ESTUDIO DE IMPACTO AMBIENTAL PARA EL PROYECTO “SUBESTACIÓN NORTE 230/115 kV, LÍNEAS DE TRANSMISIÓN DE 115 kV Y MÓDULOS DE CONEXIÓN”

Respuesta solicitud de información adicional

ESTUDIO DE IMPACTO AMBIENTAL Respuesta solicitud de información adicional CONTRATO 5700004954
---	---	--

Figura 2-2 Superposición proyecto Norte

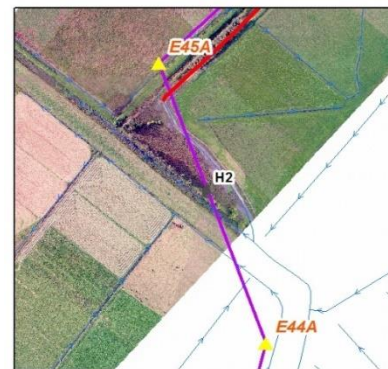
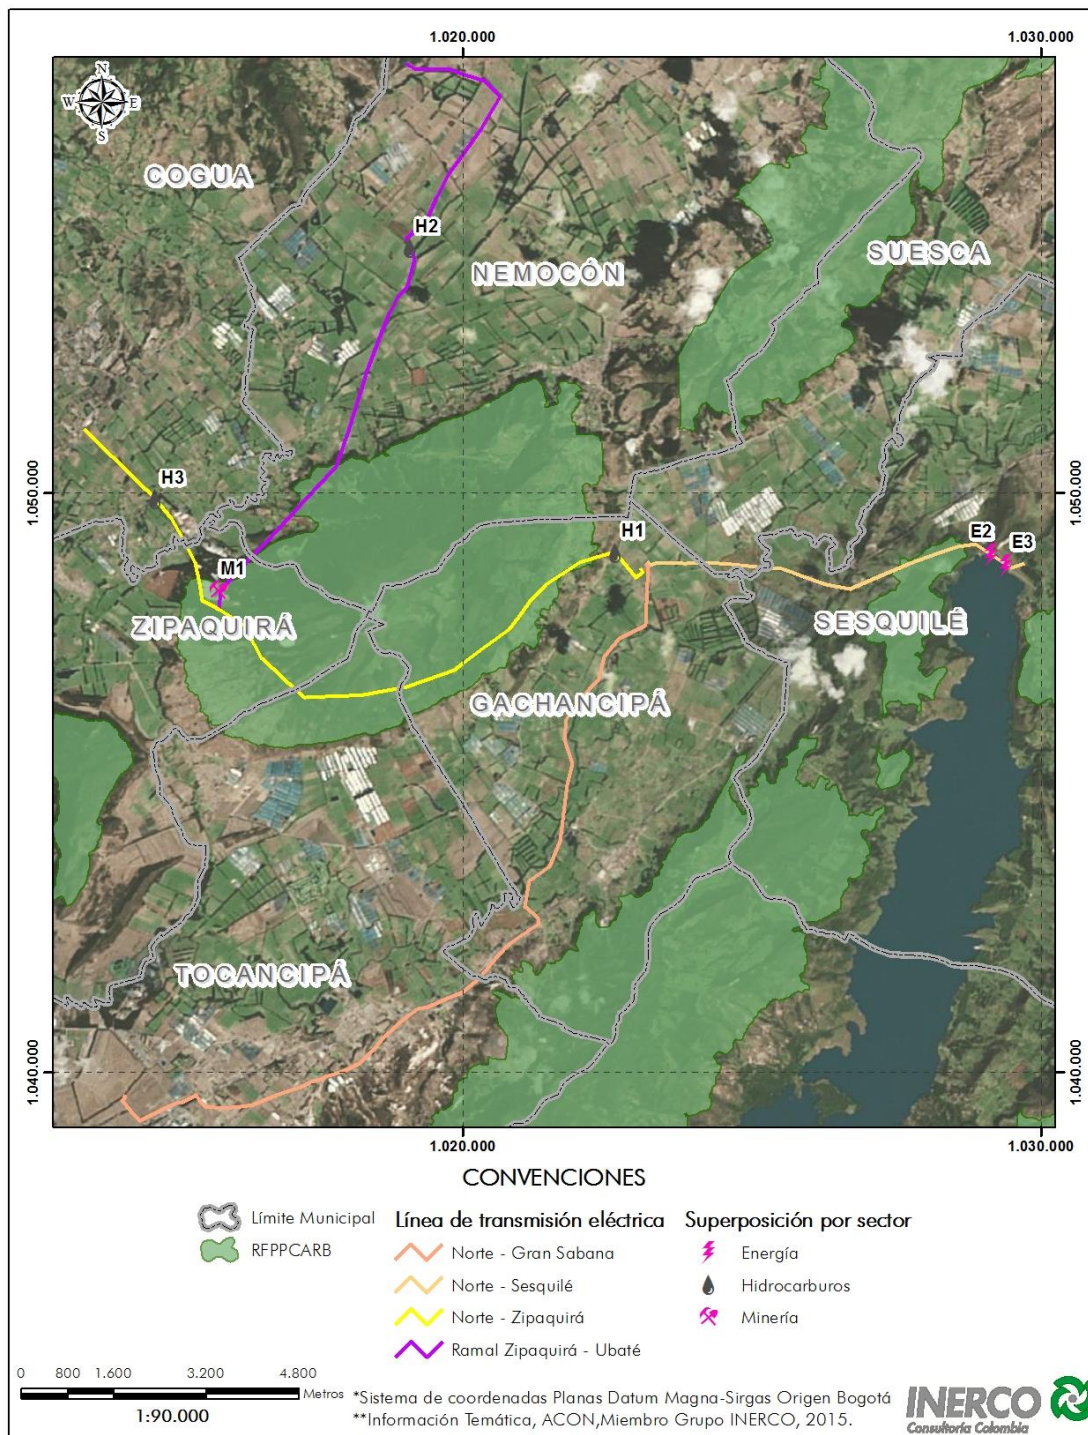
Dar cumplimiento al Artículo 2.2.2.3.6.4. Superposición de proyectos del Decreto 1076 del 25 de marzo de 2015, considerando que el proyecto “Subestación Norte 230/115 kV, Líneas de Transmisión de 115 kV y Módulos de Conexión” se superpone con proyectos mineros, eléctricos y demás proyectos que eventualmente se encuentren en la zona.

Embalse de Tominé: se presenta superposición aérea¹ con el área de influencia del Embalse de Tominé, entre las estructuras E17 y E29 TZ-SQ. De acuerdo con el Plan de Manejo Ambiental (PMA) del Embalse de Tominé el área de influencia de este proyecto hace referencia a la cota máxima de inundación 2598,38 msnm.

Poliducto de Oriente/Terminal Norte: se presenta superposición aérea con la tubería de conducción, entre las estructuras E4 y E5.

Distribución de Gas Natural Briceño – Ceramita – Sopó y línea de distribución para el suministro de Peldar: se presenta superposición aérea con la línea de distribución de gas natural, entre los postes P37 y P36.

Mina El Tunal: se presenta superposición tanto aérea como puntual con las estructuras E27, E28, E28A y E29A, en la zona industrial de Peldar.

Gasoducto La Belleza – Bogotá: se presenta superposición aérea con la tubería de conducción, entre las estructuras E45A y E46A.

En la Figura 2-2 y Figura 2-2, se ilustra gráficamente la intersección de los proyectos mencionados con las líneas de transmisión eléctrica. El análisis técnico y ambiental para cada una de las intersecciones con los proyectos licenciados y su coexistencia puede consultarse en el Anexo 2-9 del Capítulo 2. Descripción del proyecto.
